柏崎刈羽原子力発電所 1 号機及び 7 号機耐震安全性評価報告書における
記載の主な誤りについて

第 7.2.2.4-20 図 炉内構造物水平方向
最大応答加速度 (NS 方向)

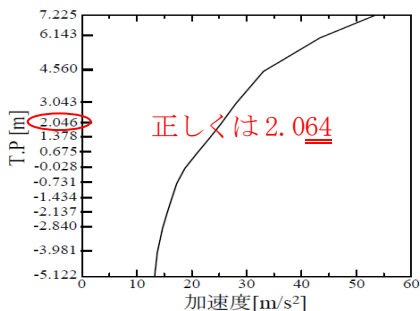
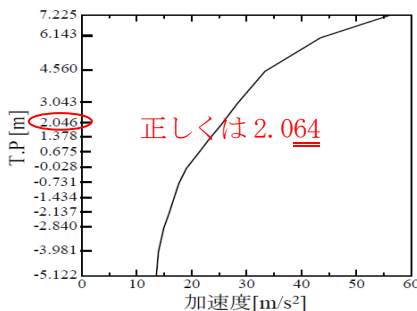
・グラフ軸の目盛り数値の誤記の例

グラフ目盛り数値を、2.064 とすべきところを 2.046 と誤記。
